ТЕХНИЧЕСКАЯ ИНФОРМАЦИЯ О ПОДКЛЮЧЕНИИ СВЕТОДИОДНОГО ДЮРАЛАЙТА.

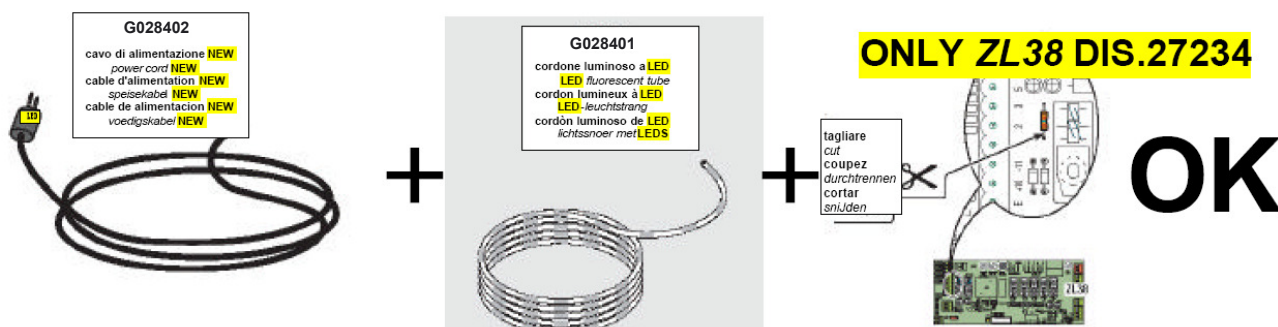
Для подключения нового светодиодного дюралайта G028401 к плате блока управления ZL38 (dis. 27234) с использованием нового кабеля G028402, необходимо исключить из схемы указанный на рисунке элемент (например, перекусив одну ножку).
